TRE:5358/10.03.04/2024

Viinikanlahdenpuiston, Vesitehtaanpuiston ja Höyrynpuiston yleissuunnitelmaluonnoksesta annettujen palautteiden yhteenveto

2. Täytöt ja tulviminen: 1 kommentti

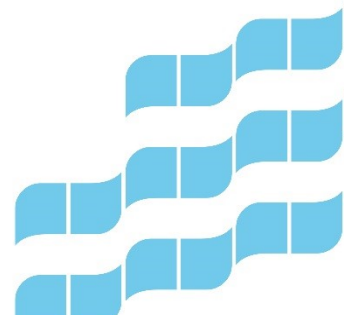
”Talvella esim. sorsat nousevat järvestä maalle, joten maanpintaa ei tulisi nostaa järven reunoilla tai ylipäätään kovin paljon. Höyrynpuisto jää joka tapauksessa matalammalle, joten mahdollinen tulviminen ei saisi kohdistua vain sille puolelle. Rannan täyttö tulisi pitää mahdollisimman vähäisenä ja järven tulisi aueta mahdollisimman paljon Viinikanojan suulta. Järvi on arvokkaampi kuin puisto.”

Lainvoimaisessa asemakaavassa on määritelty kaikki täyttöjen määrät. Lisäksi niille on saatu vesilupa. Höyrynpuistoon ei ole odotettavissa tulvia ja rantapenkki on jatkossakin yhtä korkealla eikä puiston korkeusasemiin ole suunniteltu muutoksia. Sen sijaan Viinikanlahdenpuistoon on suunniteltu täyttöjen minimoimiseksi ja luonnon monimuotoisuutta tukemaan tulvaniityt.
